**Avis sur le projet de parc éolien de la Tène
à Annelles, Ménil-Annelles et Ville-sur-Retourne (08)
porté par la société Énergie des cerisiers**

n°MRAe 2021APGE105

Nom du pétitionnaire	Énergie des cerisiers (groupe WPD)
Communes	Annelles, Ménil-Annelles et Ville-sur-Retourne
Département	Ardennes (08)
Objet de la demande	Construction et exploitation d'un parc éolien de 5 éoliennes et 2 postes de livraison
Date de saisine de l'Autorité Environnementale	4 novembre 2021

Eloignement entre éoliennes et habitations

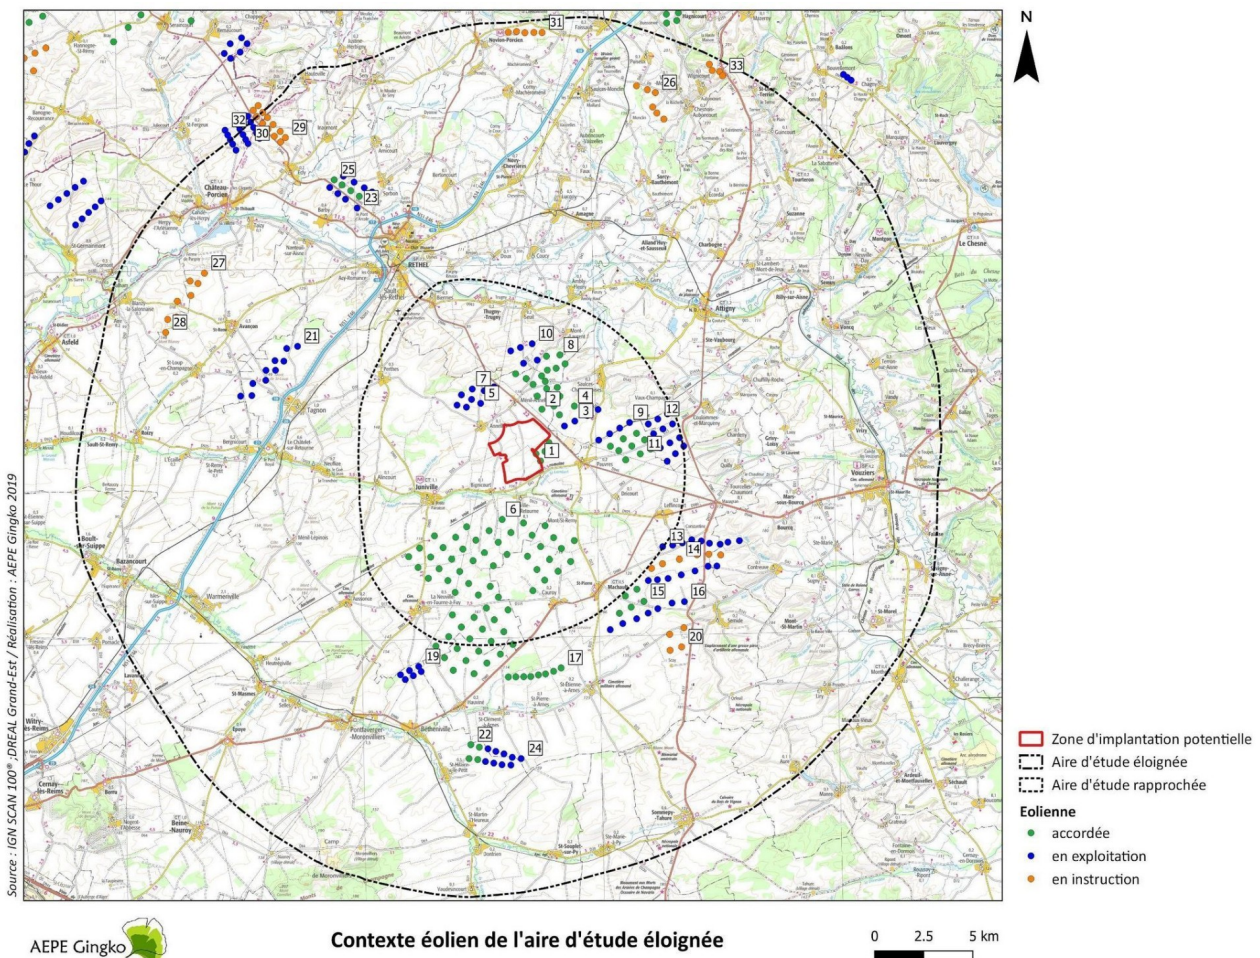
En l'occurrence, le projet éolien de la Tène est situé à plus de 1 300 mètres de toute habitation et respecte, par conséquent, l'orientation générale définie à ce stade par le PADD du PLUi.

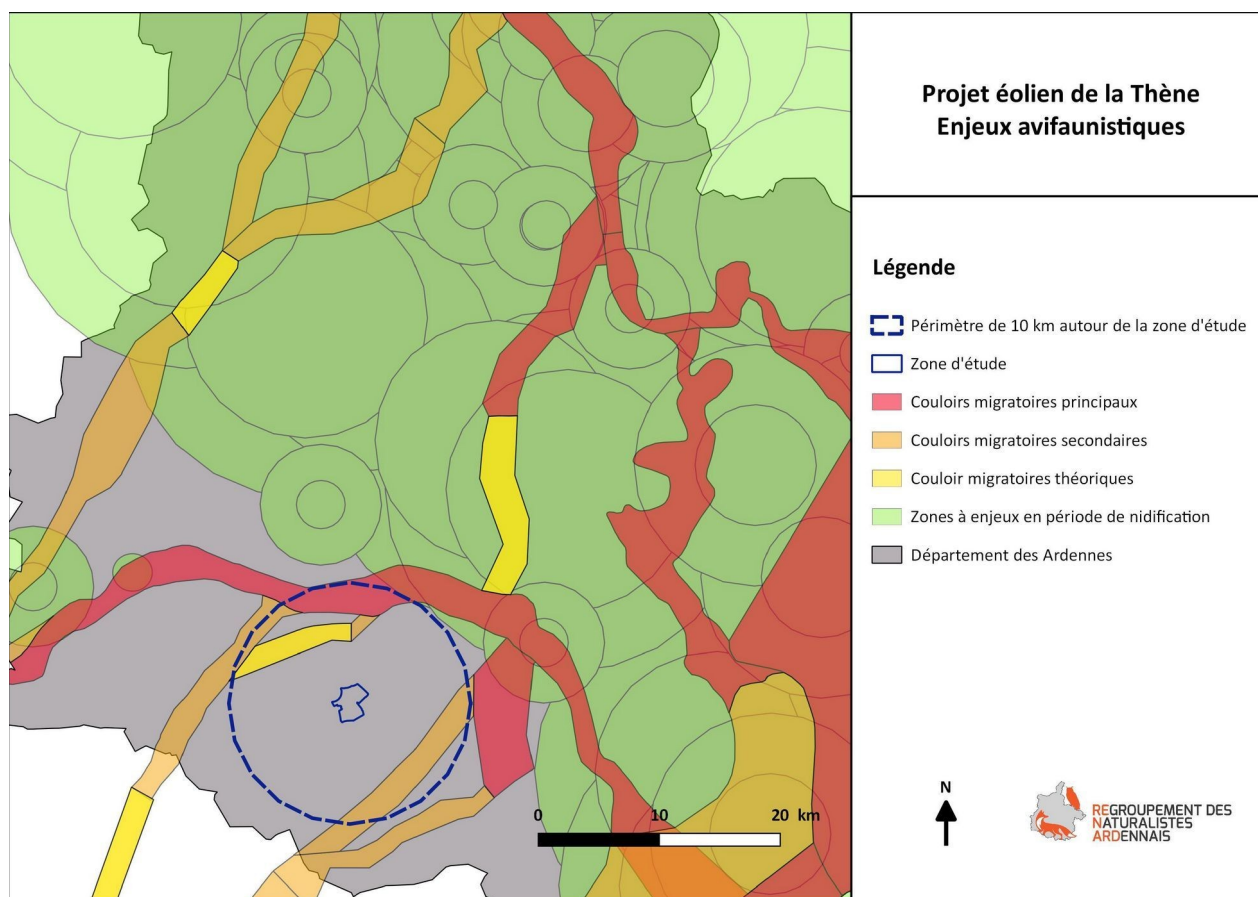
Les lignes d'éoliennes sont parallèles au sens de la migration. Comme le montre la figure ci-après, deux couloirs migratoires principaux se trouvent à plus de 10 km vers le nord et l'est de la ZIP. Des couloirs migratoires secondaires sont présents dans un rayon de 10 km tout autour de la ZIP. Néanmoins, il est constaté sur le terrain qu'une majorité des oiseaux observés suivent la vallée du ruisseau le Saint-Lambert au sud. Ce passage ne semble pas être un couloir prioritaire.

En mesure d'évitement, le porteur de projet propose que les travaux soient réalisés hors période de nidification des oiseaux, c'est-à-dire de septembre à mars. Cependant l'Ae relève qu'il indique dans d'autres parties du dossier que les travaux se dérouleront entre le 15 juillet et le 30 mars. Si cela n'était pas possible, le chantier fera l'objet d'un suivi de la part d'un écologue afin d'éviter les destructions directes ou indirectes d'individus ou de nids.

L'Ae recommande au pétitionnaire de préciser les périodes de travaux d'installation du parc.

Analyse théorique de saturation visuelle

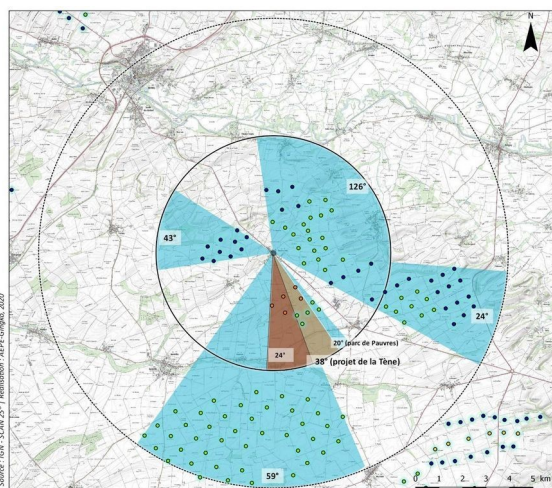
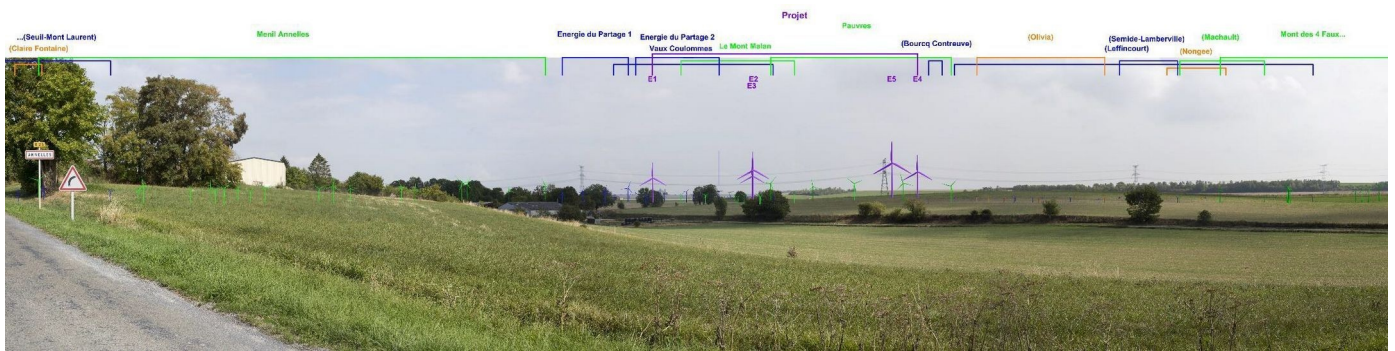
Selon le dossier, le projet de la Tène ne participe pas à accroître le risque de saturation visuelle et maintient des espaces de respiration existants, mais renforcera la densité éolienne vue depuis les bourgs de Bignicourt, de Ville-sur-Retourne, de Pauvres et surtout de Ménéil-Annelles et Annelles.

L'Ae relève que ce projet se situe dans un secteur où l'éolien est déjà très présent. Il engendrera des effets cumulés faibles et aura un impact modéré sur les aspects liés au paysage, au cadre de vie et aux monuments historiques.
